Krycí list ZBV

III/1161 Žilina - Ploskov

sil. III/1161 Žilina - Ploskov v km 0,000 - 2,710

Iniciátor Změny: Zhotovitel Předmět Změny: Menší výměra sanace a změna skladby		
Menší výměra sanace a změna skladby. Před započítáním prací při předání staveniště byla provedena pochůzka, za účasti TDI objednatele a zhotovitele. Objednatel určil místa k sanaci, které byly označené a zaměřené. Následně se provedly sondy konstrukčních vrstev v místech určených k sanaci, kde byla zjištěna nedostatečná tloušťka nestmelené podkladní vrstvy. Na základě těchto zjištění bylo konstatováno, že sanace krajů vozovky bude provedena následovně. ŠD v tl. 350 mm, ACL 22+ 80 mm a ACO 11+ 50 mm. Po zaměření míst určených k sanaci bylo zjištěno, že plocha sanace je menší, než bylo v zadání. Změna bude vyčíslena a předložena k odsouhlasení.

III/1161 Žilina - Ploskov, sanace

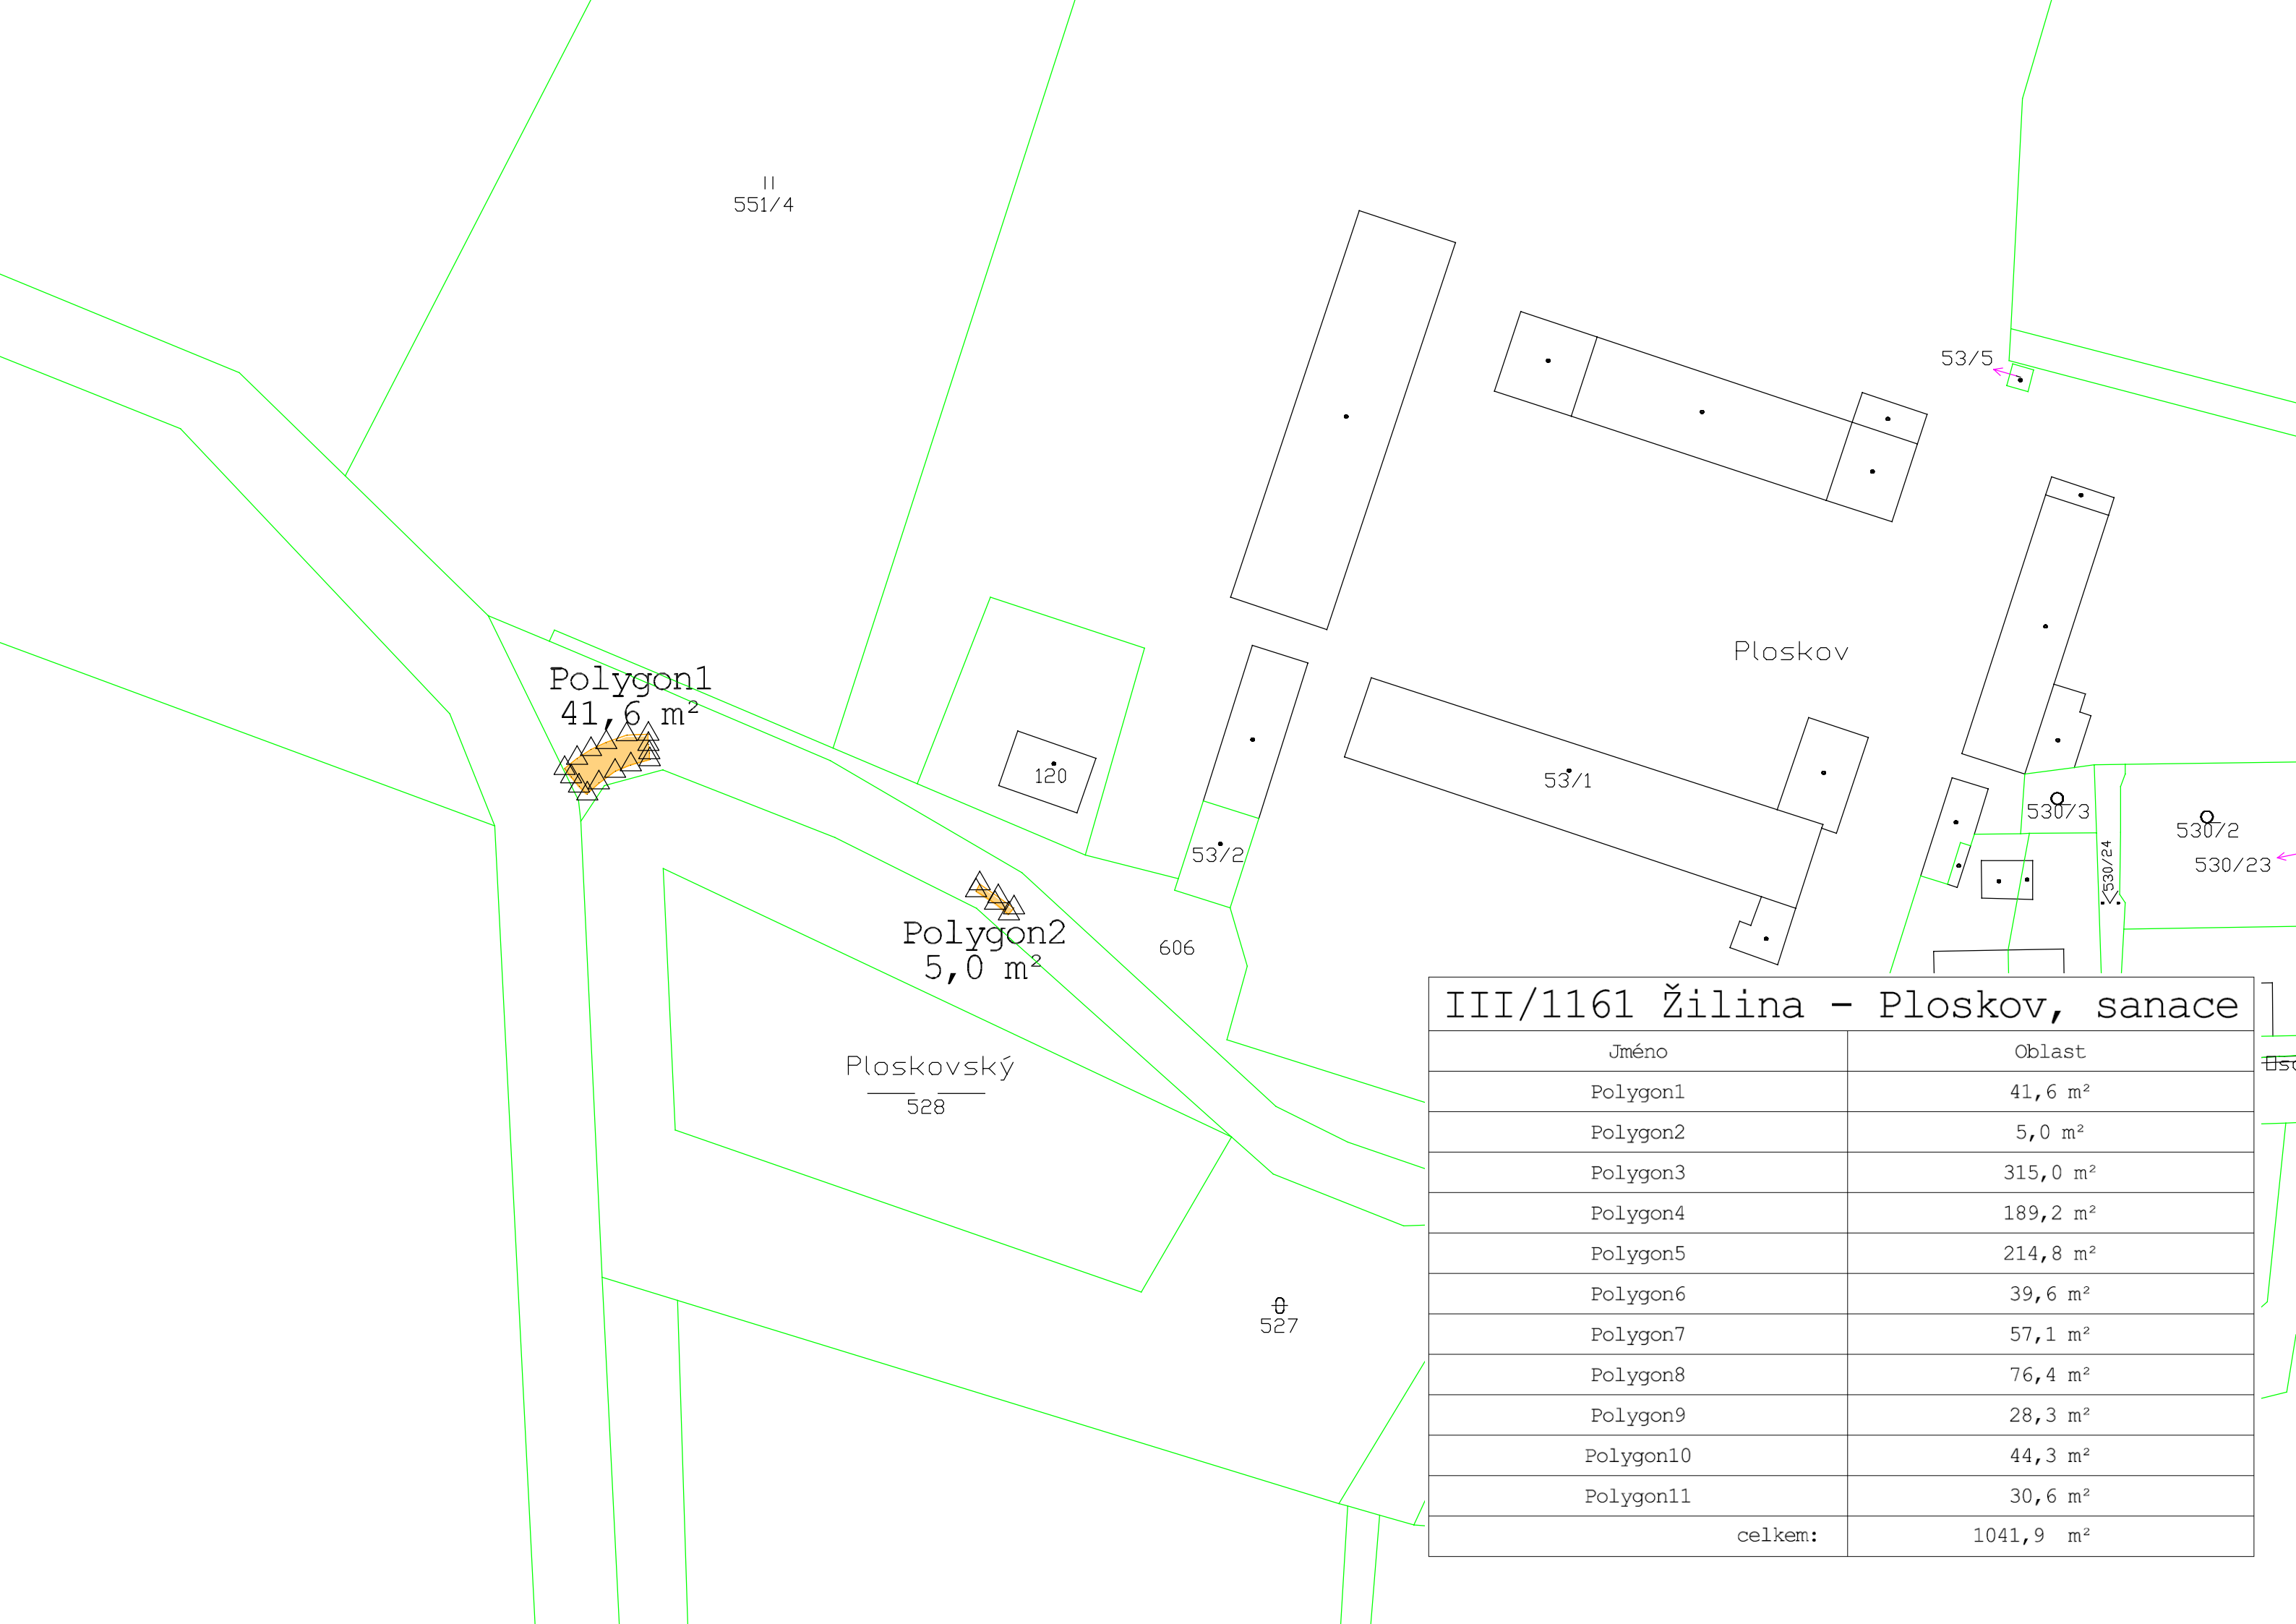
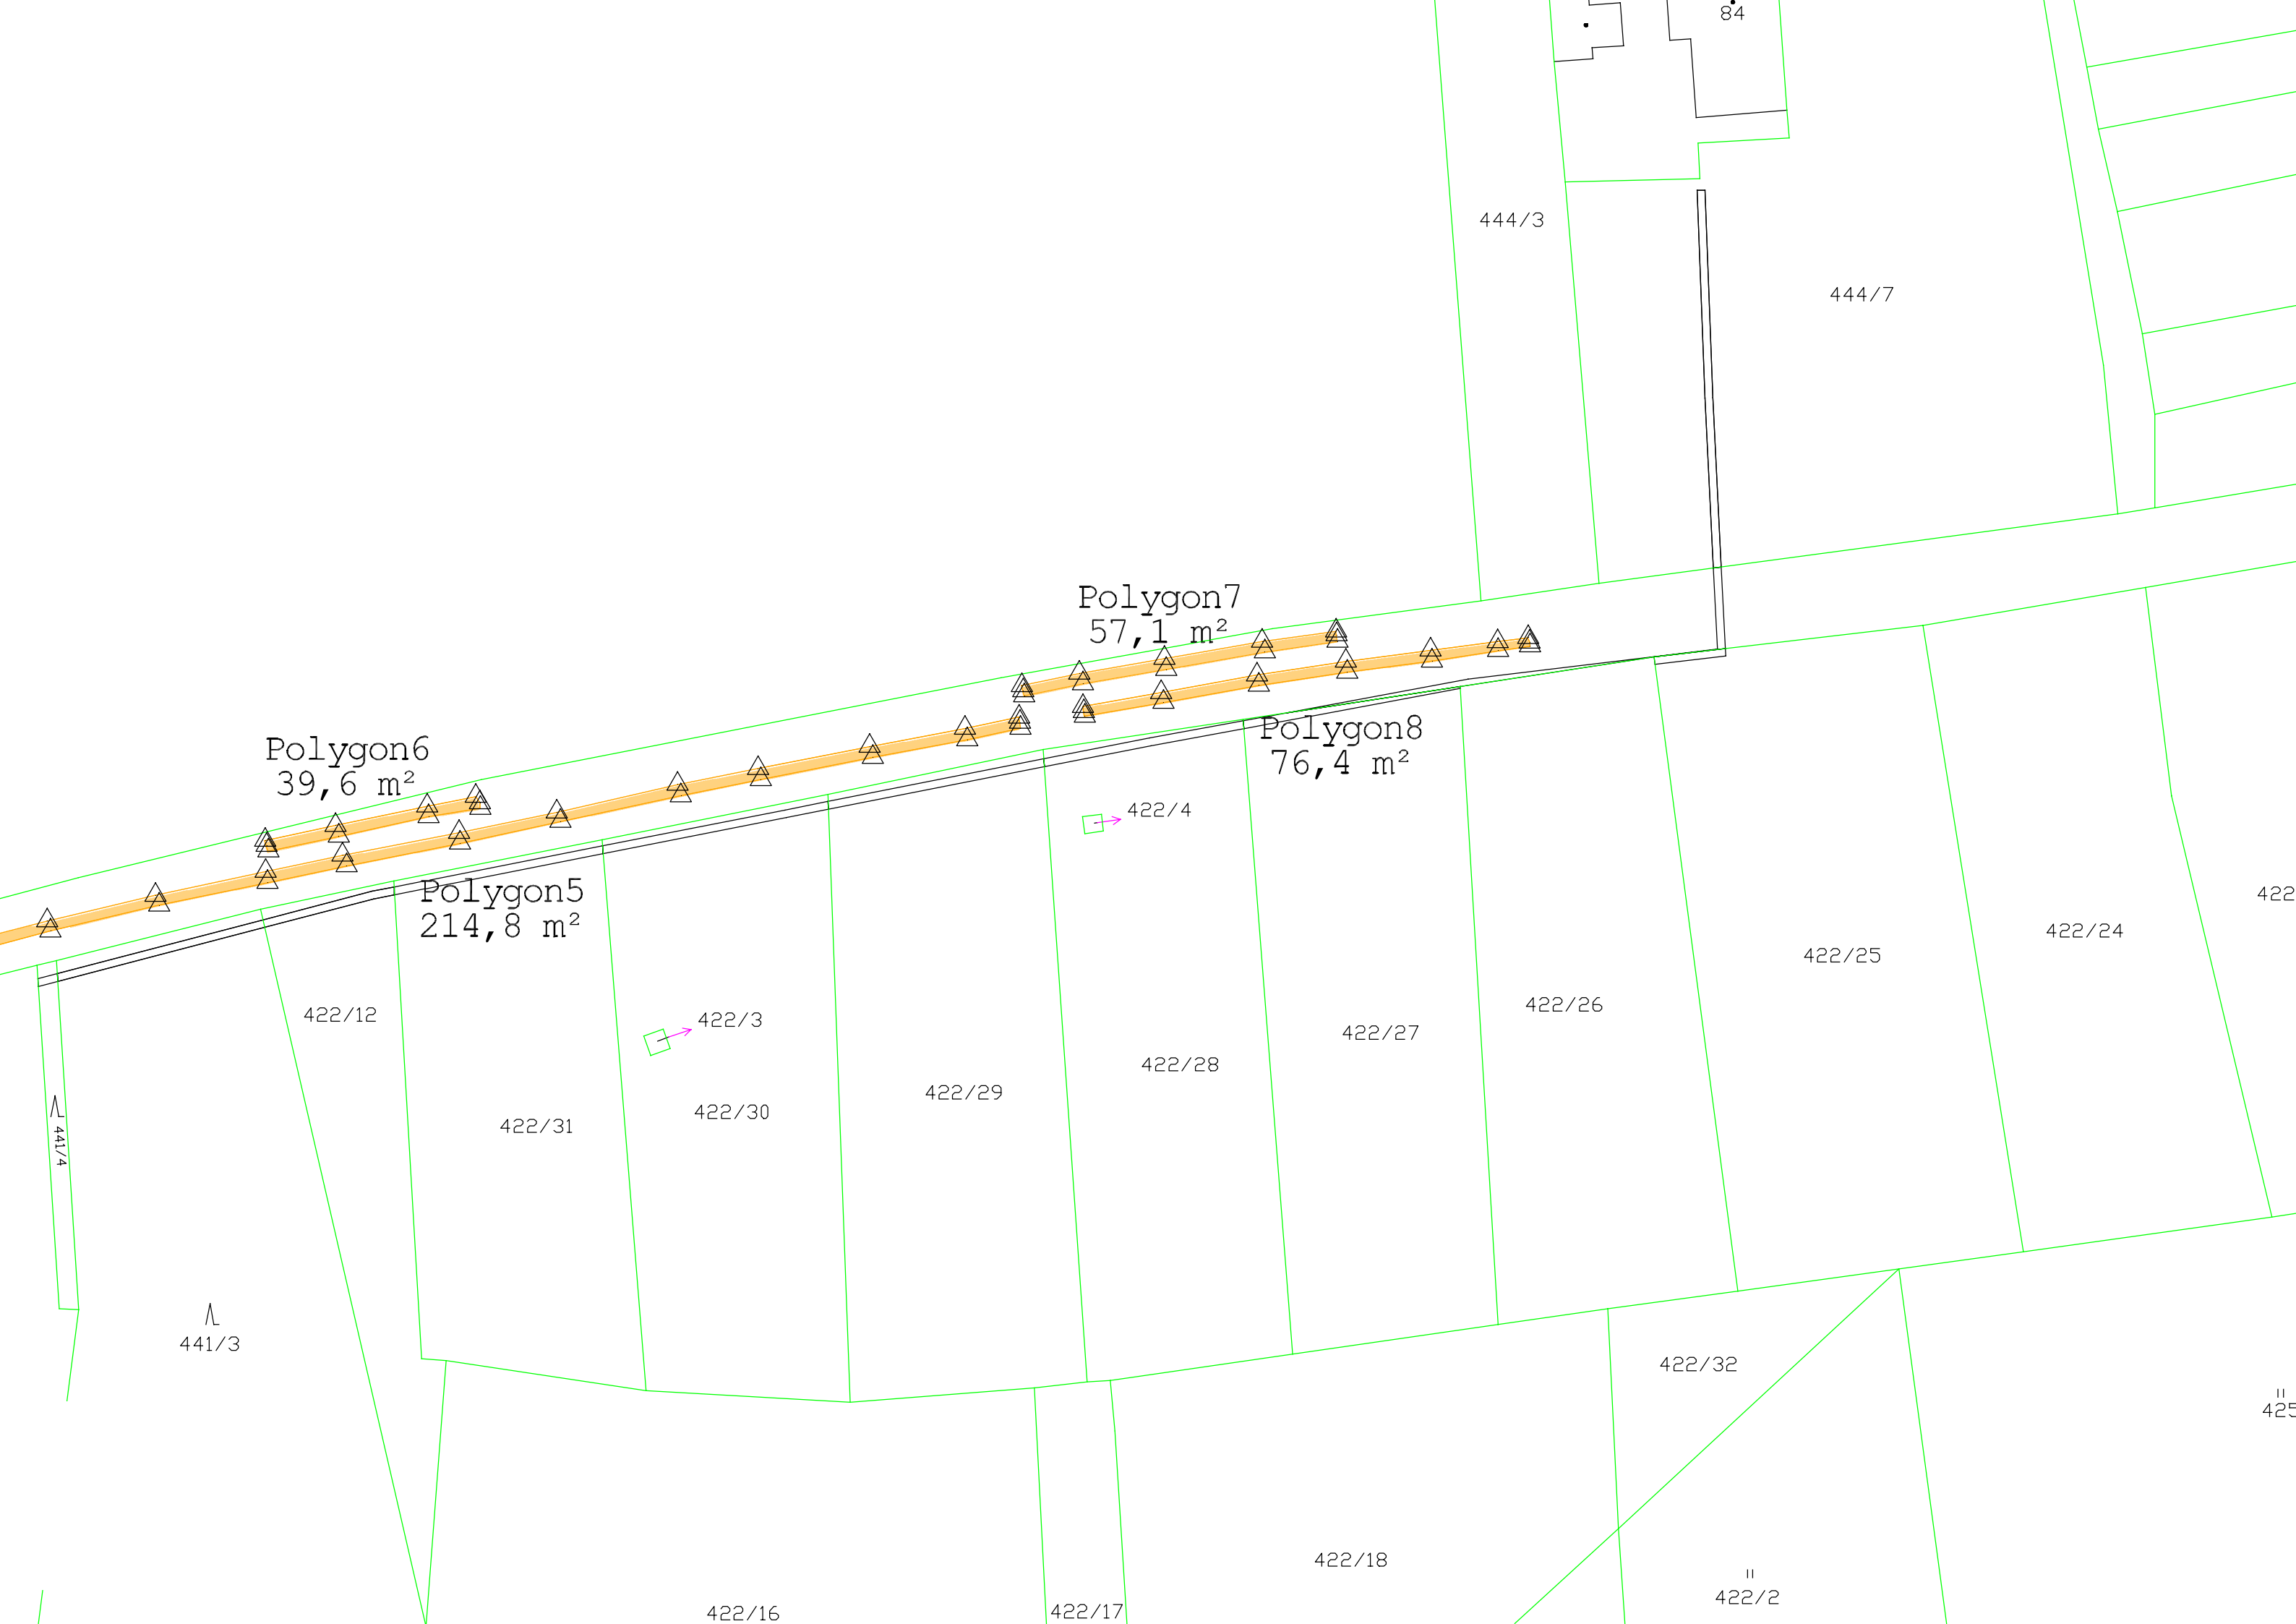
Po zaměření míst určených k sanaci bylo zjištěno, že plocha sanace je menší, než bylo v zadání. Změna byla vyčíslena dle skutečného zaměření. Změny v rozsahu stavebních prací jsou písemně zdokumentovány a budou doloženy zaměřením.

Po zaměření míst určených k sanaci bylo zjištěno, že plocha sanace je menší, než bylo v zadání. Změna byla vyčíslena dle skutečného zaměření.

Jméno	Oblast
Polygon1	41,6 m ²
Polygon2	5,0 m ²
Polygon3	315,0 m ²
Polygon4	189,2 m ²
Polygon5	214,8 m ²
Polygon6	39,6 m ²
Polygon7	57,1 m ²
Polygon8	76,4 m ²
Polygon9	28,3 m ²
Polygon10	44,3 m ²
Polygon11	30,6 m ²
celkem:	1041,9 m ²
